**Avis sur la création du parc photovoltaïque au sol au lieu-dit
"Le Batut" à Lachapelle-Auzac (Lot)**

N°Saisine : 2023-011685

N°MRAe : 2023APO69

Avis émis le 23/05/2023

Figure 3: Secteurs évités extrait de l'étude d'impact

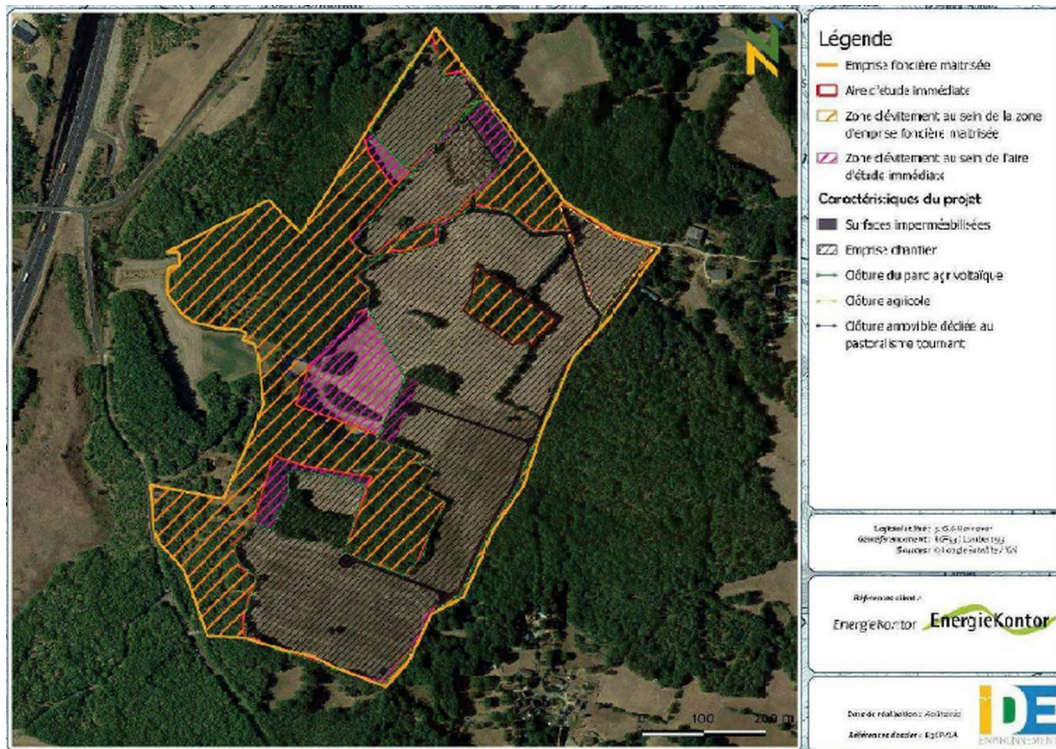
Des variantes d'implantation sont ensuite étudiées sur ce site avec une première emprise d'environ 45 ha. Au final, une grande partie des boisements du secteur sont évités, ainsi que la doline boisée, l'arbre remarquable au sud et la zone ouest de l'îlot sud en raison d'une mosaïque d'habitats favorables à la faune, cependant l'analyse sur laquelle se fondent ces mesures reste insuffisante.

Conformément au contenu attendu d'une étude d'impact, la MRAe recommande de compléter le dossier en présentant, sur une zone élargie (échelle pertinente du SCoT) et en application de la démarche « éviter, réduire, compenser », une analyse permettant d'identifier des secteurs alternatifs et de les comparer de manière à démontrer la recherche d'un site de moindre impact environnemental.

Si le choix du site d'implantation est maintenu, la MRAe recommande de poursuivre la démarche de recherche de solution de moindre impact écologique pour ce projet de centrale photovoltaïque afin d'aboutir à des impacts résiduels faibles, d'une part en établissant un état initial naturaliste complet et en renforçant la séquence d'évitement, et d'autre part, si des mesures compensatoires étaient nécessaires, en visant une équivalence écologique avec les enjeux impactés.

Figure 4: Note d'intérêt paysager extrait de la notice du permis de construire

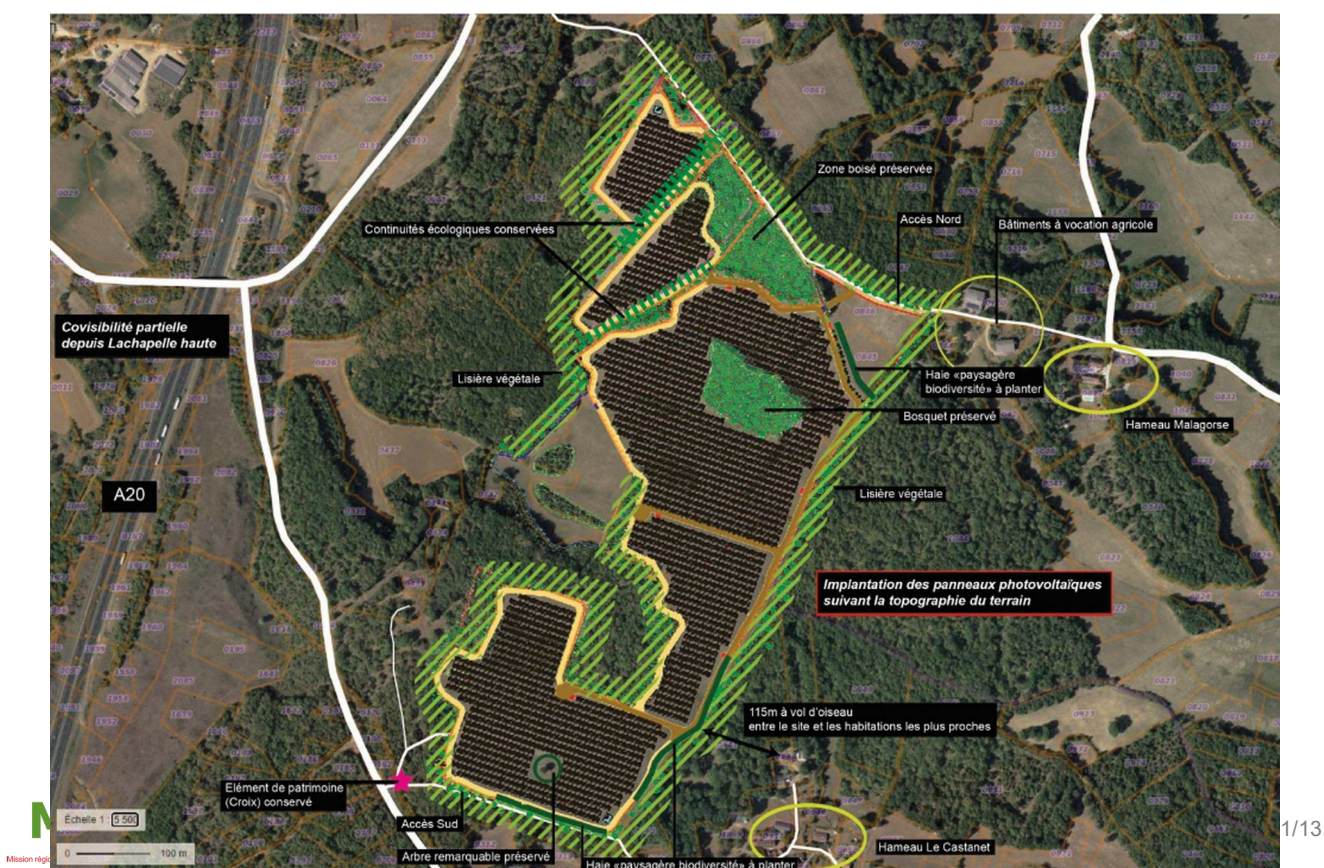
Le projet serait visible en perception éloignée depuis les habitations alentours notamment le hameau de Lachapelle-Haute (à l'ouest) ainsi que depuis une partie de la D820 en contrebas de ce hameau. Aucune habitation n'est située à proximité de l'aire d'étude et le projet ne serait visible que par les usagers des pistes forestières au nord et au sud et par le chemin forestier situé à l'est. Compte tenu de l'emprise importante du projet, le nombre de prises de vues reste limité. L'étude paysagère devrait être complétée par des vues depuis les chemins et aires habitées contigus mais également lointains (un seul photomontage depuis les habitations et l'Église du centre de Lachapelle-Haute à l'ouest). Les vues de drones confèrent au projet l'image persistante d'une nappe industrielle ininterrompue et met en relief l'étroitesse des espaces inter-rangées au regard de la largeur des panneaux.

Des plantations de haies champêtres de 4 à 5 mètres de large et de 2 à 3 mètres de haut composées d'essences locales sont proposées pour limiter ces vues sur le projet en concertation avec une association locale Arbres Haies Paysages. Leur linéaire n'est pas précisé. Un panache de jeunes plants et plants plus matures seront plantés sur la période d'octobre à mars et un entretien régulier les premières années (arrosage, paillage) sera réalisé. En cas d'échec de certaines plantations, elles seront remplacées par de nouveaux plants.
